正誤表

1.0版[2021/1/25作成]

●p.89

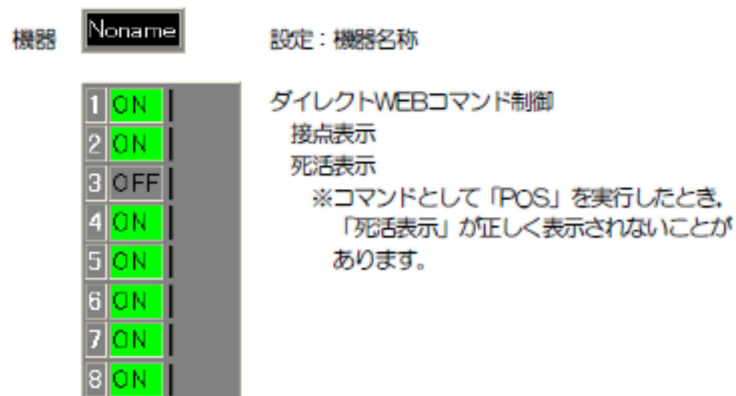
(誤)

WEBからダイレクトコマンドで接点制御しますと下記の「WEB画面」が表示されます。

→(正)

次のコマンドの応答は「テキスト形式」になります。

XPOS OLS(n)
SONn SOFn
SSRn

コマンド実行: 220 Command OK.
コマンド失敗: Command Error

VER, POS, MSON, MSOF, MSSET
これらのコマンドは画像形式で
応答します。
(ただし、画像表出時点でのON/OFF状態のため、コマンド結果でのON/OFF状態とは異なります。)
